AMENDEMENT

Nr.: A19-19

Behorend bij raadsvoorstel: 14
Bestemmingsplan Natuurgebieden Veenweiden

Onderwerp: ontgrenzing percelen Van Dijk

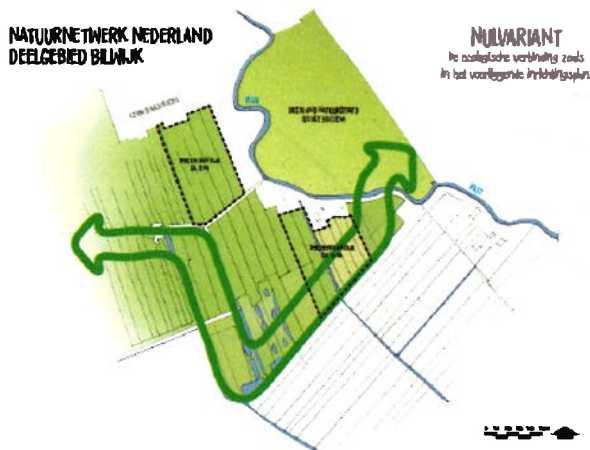
Voor de ecologische verbinding tussen Bilwijk en het bestaande natuurgebied Hooge Boezem die in het Inrichtingsplan Krimpenerwaard is opgenomen en loopt via de zuidkant van het natuurgebied (zie figuur A) is een alternatieve verbinding overgelegd (zie figuur B).

De externe adviseur van de familie van Dijk "Van Bommel Faunawerk" stelt dat dit alternatief een stevige robuuste ecologische verbinding oplevert met de volgende voordelen:

- Meer directe verbinding met Hooge Boezem;
- Bij Boezemmolen nr. 6 ligt een watervoerende duiker onder de Vlisterdijk door, een verbinding voor waterorganismen, zoals vissen, is dus al aanwezig;
- Minder versnippering van watergangen;
- Mogelijkheid voor recreatief medegebruik in de vorm van directe uitloop in natuurgebied vanaf de parkeerplaats bij zwembad De Loete;
- Ophanging aan twee landmarks: de boezemmolens.

- Het Inrichtingsplan Krimpenerwaard (dat als bijlage bij de regels is opgenomen) hierop aan te passen.
- In het Inrichtingsplan Krimpenerwaard de alternatieve ecologische verbinding tussen Bilwijk en het bestaande natuurgebied Hooge Boezem overeenkomstig figuur 3 opnemen en in de plaats stellen de ecologische verbinding zoals deze ter plaatse in het Inrichtingsplan Krimpenerwaard is opgenomen.
